**Projet de création de l'ensemble commercial  
ROCADEST à Carcassonne (11)  
présenté par ROCADEST SAS**

**Avis de l'autorité environnementale  
sur le dossier présentant le projet  
et comprenant l'étude d'impact**

**N° : 2014-001311**

**Avis émis le 27 NOV. 2014**

Figure 32 : Plan du site

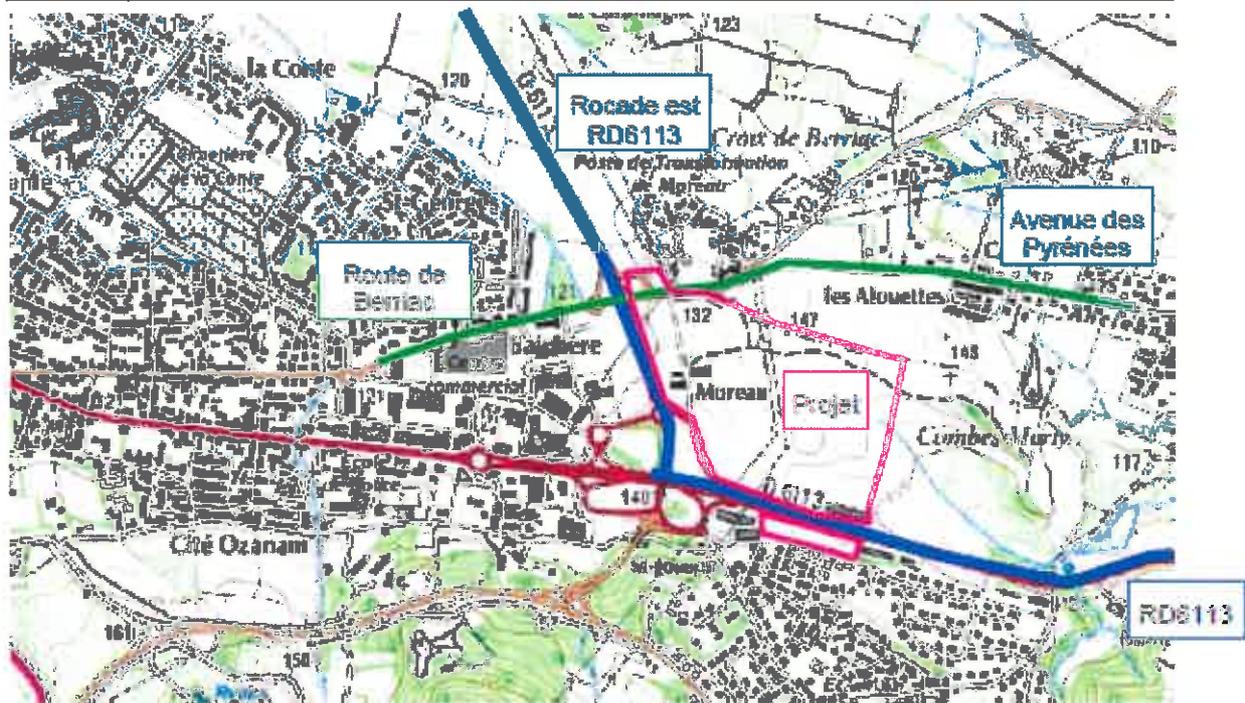
Le projet causera une augmentation limitée de la circulation et aura donc un impact faible sur la circulation. Cependant la création d'un accès nouveau sur la route départementale 6113, très fréquentée était susceptible de perturber le trafic de transit. Cet enjeu a bien été pris en compte dans le dossier qui présente plusieurs solutions de raccordement et choisit une solution de carrefour dénivelé bien adaptée.

Figure 34 : Plan des espaces

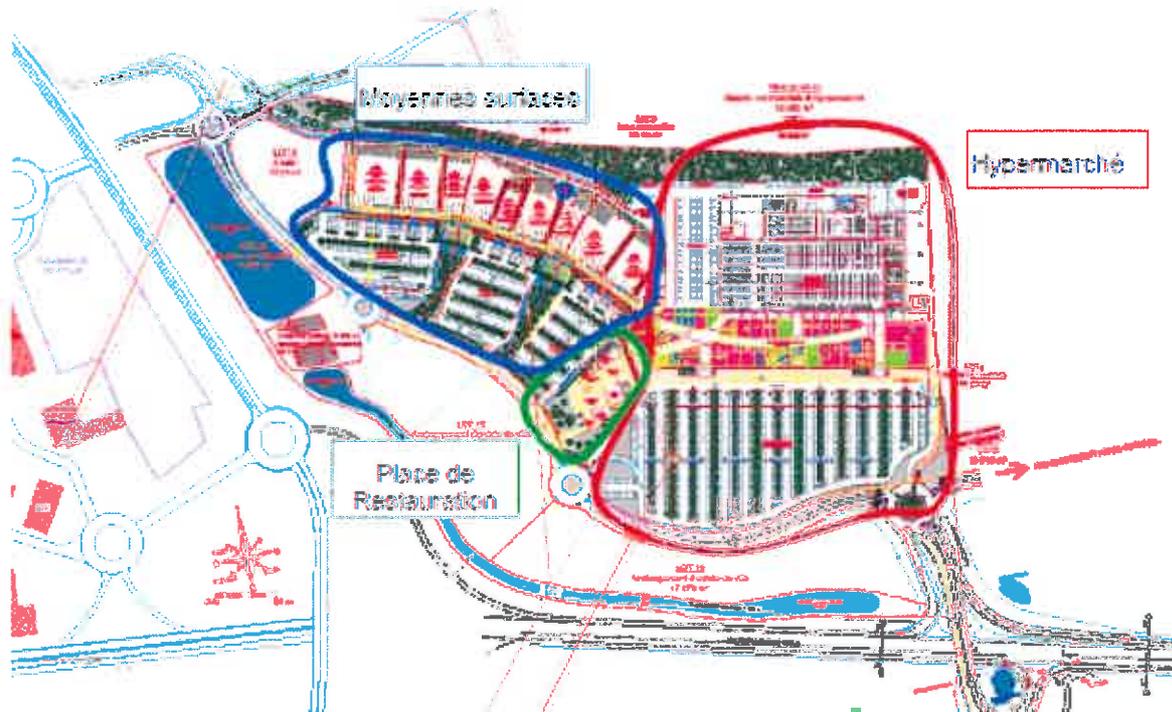
Le dossier présente bien l'aménagement paysager des bâtiments inclus dans la demande de permis de construire : hypermarché, galerie marchande, moyennes surfaces commerciales et espace de restauration. Cependant les lots qui constitueront la façade de l'ensemble commercial, du côté de la route départementale 6113 et de la rocade est, ne sont pas pris en compte dans l'étude paysagère présentée dans le dossier. Celui-ci indique seulement qu'une étude d'entrée de ville, en cours, permettra de déterminer les aménagements et les traitements paysagers à prévoir sur ces lots de façade. L'autorité environnementale recommande que le dossier soit complété par les résultats de cette étude pour permettre au public d'être informé sur les impacts paysagers réels du projet.
